Technical Service Bulletin (TSB) - VF7KF5FEACS517165

B1GW011MQ0 : Версия 2 от 06/01/2015

ДЛЯ : DS 5 И СИСТЕМА ВПРЫСКА EP6CDT MD ДО OPR 13685

**ПОНИЖЕНИЕ УРОВНЯ ОХЛАЖДАЮЩЕЙ ЖИДКОСТИ С ВОЗМОЖНЫМ
ВКЛЮЧЕНИЕМ СИГНАЛИЗАТОРА НА ПАНЕЛИ ПРИБОРОВ**

Рисунок : B1GW006D

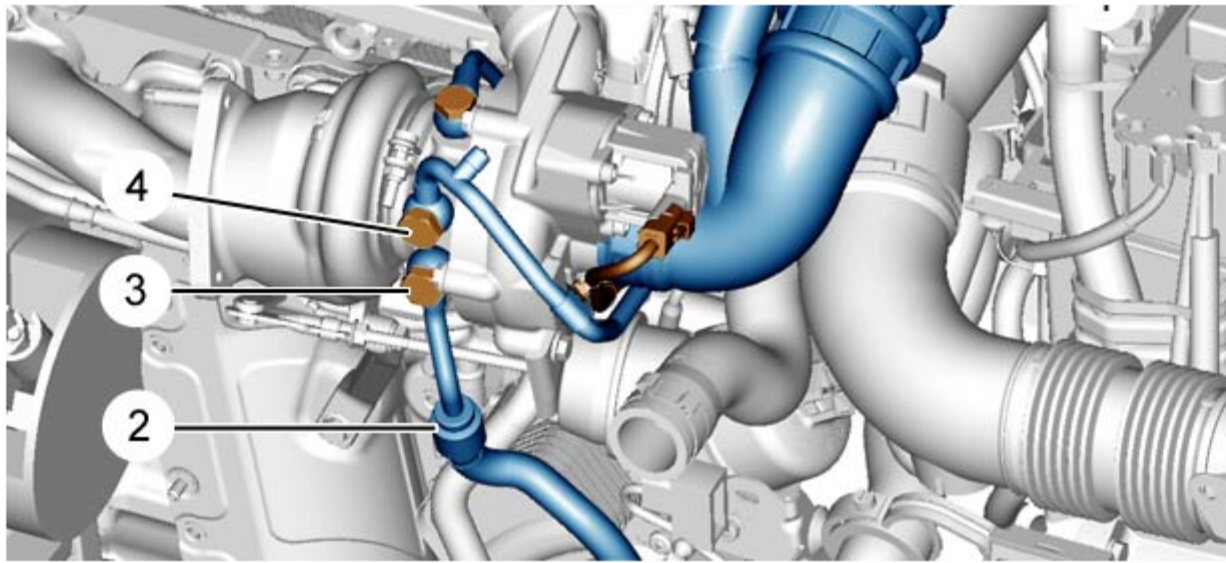
Подтекание охлаждающей жидкости из штуцера турбокомпрессора.

- Воздушный коллектор (1)
- Полые болты (3), (4) (Извлеките уплотнения)

Сдвинуть выходную трубку (2) охлаждения турбокомпрессора.

Снять уплотнитель .

Замена уплотнений системы охлаждения турбокомпрессора.

Рисунок : B1GW007D

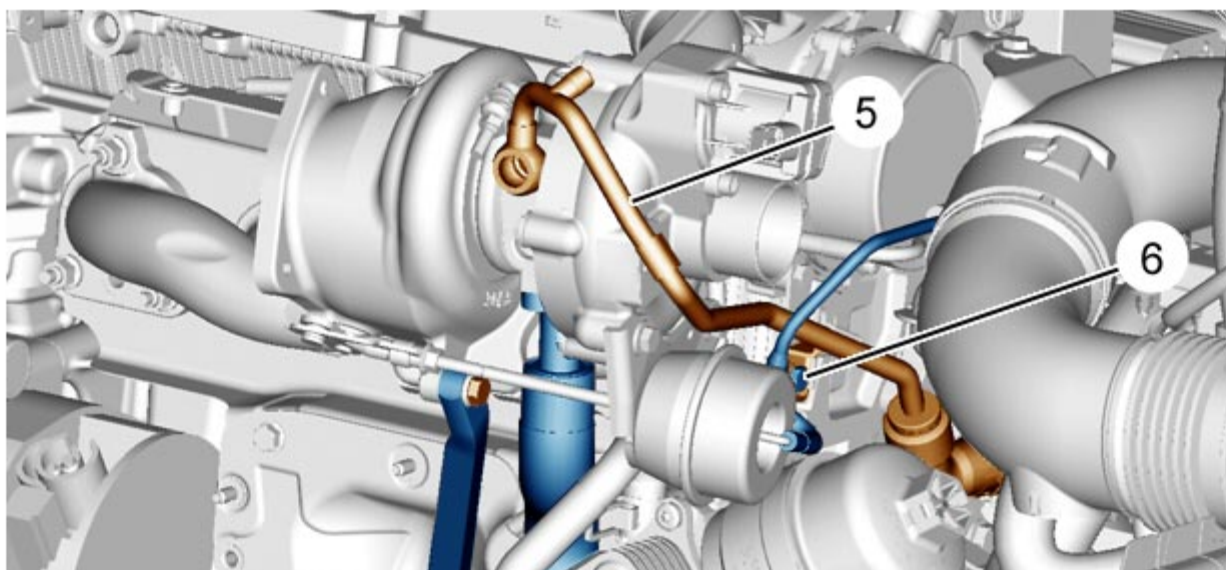
Снять болт (6) входной трубки охлаждения (5) турбокомпрессора .
Сдвиньте трубку подвода охлаждающей жидкости (5) к турбокомпрессору .
Снять уплотнитель .
Установить полый болт (4) с 2 новыми прокладками на входную трубку (5) охлаждения турбокомпрессора.
Затянуть полый болт (4) от руки.
Установить полый болт (3) с 2 новыми прокладками на выходную трубку (2) охлаждения турбокомпрессора.
Затянуть полый болт (3) от руки.

- Болт (6)
- Полые болты (3), (4)

Начиная с номера OPR 13686 : Доработка процесса затяжки трубок охлаждения турбокомпрессора.
